**Oznaczenie i numer postępowania:** Wykonanie robót budowlanych polegających na przebudowie, nadbudowie, rozbudowie Teatru Polskiego im. Hieronima Konieczki w Bydgoszczy - WZP.271.10.2021.E.

Działając na podstawie art. 135 ust. 6 ustawy z dnia 29 stycznia 2004r. Prawo zamówień publicznych (tekst jedn. Dz.U. z 2021r., poz. 1129 ze zm.), udziela się odpowiedzi na następujące pytania:

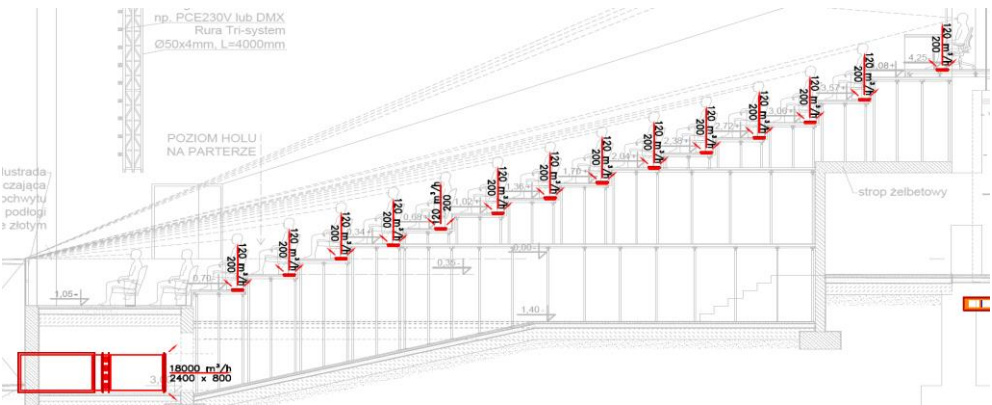
255	<p><b>Pytanie</b> Drzwi DW_A_2 AP projektowane są jako drzwi 2-skrzydłowe o współczynniku <math>R_w=42</math> dB. Brak aprobaty na drzwi dwuskrzydłowe z izolacyjnością akustyczną, czy zamawiający akceptuje wykonanie drzwi na podstawie jednostkowego dopuszczenia?</p> <p><b>Odpowiedź:</b> Zamawiający dopuszcza takie rozwiązanie.</p>
256	<p><b>Pytanie</b> Drzwi DW_A_6_EI na zestawieniu stolarki znajdują się na parterze, podczas gdy na rzucie parteru brak takich drzwi. Ile sztuk i w jakich pomieszczeniach należy przyjąć do wyceny?</p> <p><b>Odpowiedź:</b> Zamawiający informuje, że do wyceny należy przyjąć 1 szt. drzwi DW_A_6_EI (drzwi prawe) – drzwi zlokalizowane są w piwnicy pomiędzy pom. I/0.25 KOMUNIKACJA a I/0.23 PODSCENIE. Drzwi należy wykonać jako pełne w klasie EI60.</p>
257	<p><b>Pytanie</b> Drzwi DW_A_4_EI – wg zestawienia 2 szt. Znajdują się na kondygnacji piwnicy, podczas gdy na rzucie piwnicy brak wskazanych drzwi. Ile sztuk tych drzwi i w jakich pomieszczeniach należy przyjąć do wyceny?</p> <p><b>Odpowiedź:</b> Zamawiający informuje, że odniesienie 2 szt. drzwi DW_A_4_EI w poziomie piwnicy odnosi się do drzwi z pom. I/0.19 KOMUNIKACJA do pom. A/0.24 ORKIESTRON oraz I/0.23 PODSCENIE i jest błędne. Drzwi DW_A_4_EI należy przyjąć do wyceny w ilości 1 szt. prawe jako przejście z pomieszczenia. I/1.22B KOMUNIKACJA do pom. I/1.13 SCENA. Ponadto, Zamawiający zwraca uwagę, że w/w drzwi w piwnicy pomiędzy pom. I/0.19 a A/0.24 oraz I/0.23 należy przyjąć do wyceny w ilości 2 szt. jako drzwi prawe, aluminiowe, pełne, w kolorze białym o klasie EI60, o świetle przejścia ok. 80x142cm. Wymiar stolarki należy</p>

dostosować do istniejącego otworu w przegrodzie nośnej po uprzednim zdemontowaniu istniejących drzwi.						
258	<p><b>Pytanie</b> Czy Zamawiający potwierdza odkucie dolnych stop belek stalowych stropu typu Kleina oraz zabezpieczenie ich poprzez nałożenie pasków z płyty o gr. 12mm do odporności R60 w pomieszczeniach: A-1.02; A0.04; A0.10; A1.01?</p> <p><b>Odpowiedź:</b> Zamawiający podtrzymuje zapisy dokumentacji projektowej w tym zakresie.</p>						
259	<p><b>Pytanie</b> Jaki rozstaw belek stalowych istniejącego stropu Kleina w pomieszczeniach A-1.02; A0.04; A0.10; A1.01 przyjąć do wyceny?</p> <p><b>Odpowiedź:</b> Zamawiający informuje, że na potrzeby wyceny należy założyć rozstaw belek co 100cm.</p>						
260	<p><b>Pytanie</b> Czy Zamawiający potwierdza, że w pomieszczeniach -1.02; A0.04; A0.10; A1.01 należy jedynie odkuć dolne stopki, bez konieczności odkuwania pozostałej powierzchni sufitu?</p> <p><b>Odpowiedź:</b> Zamawiający potwierdza powyższe - zgodnie z dokumentacją należy odkuć dolne stopki belek stalowych stropu Kleina w celu ich zabezpieczenia przeciwpożarowego.</p>						
261	<p><b>Pytanie</b> Na jakiej wysokości znajdować ma się sufit podwieszony w pomieszczeniu A-1.02?</p> <p><b>Odpowiedź:</b> Zamawiający informuje, że a pomieszczeniu A-1.02 sufit ma zostać wykończony tynkiem cementowo-wapiennym.</p>						
265	<p><b>Pytanie</b> Brak w karcie pomieszczeń pomieszczenia A-1.07 MAGAZYN, prosimy o uzupełnienie dokumentacji.</p> <p><b>Odpowiedź:</b></p>
